# 改善箇所説明図

G650GS

① エンジン制御ユニット

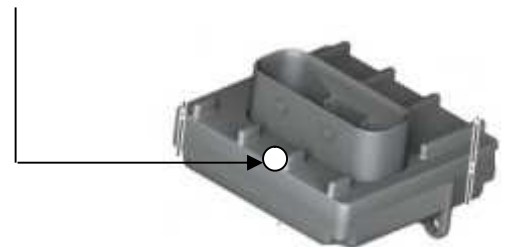
エンジン制御ユニットにおいて、アイドリング制御プログラムが不適切なため、エンジン再始動時に空気量が不足することがある。そのため、エンジン回転が不安定となり、エンジン始動直後にエンジンが停止するほか、最悪の場合、低速状態からの減速時にエンジンが停止するおそれがある。

エンジン制御ユニットに白ペイントマークを付ける（図示とおり）

全車両、アイドリング制御プログラムを書き換える。
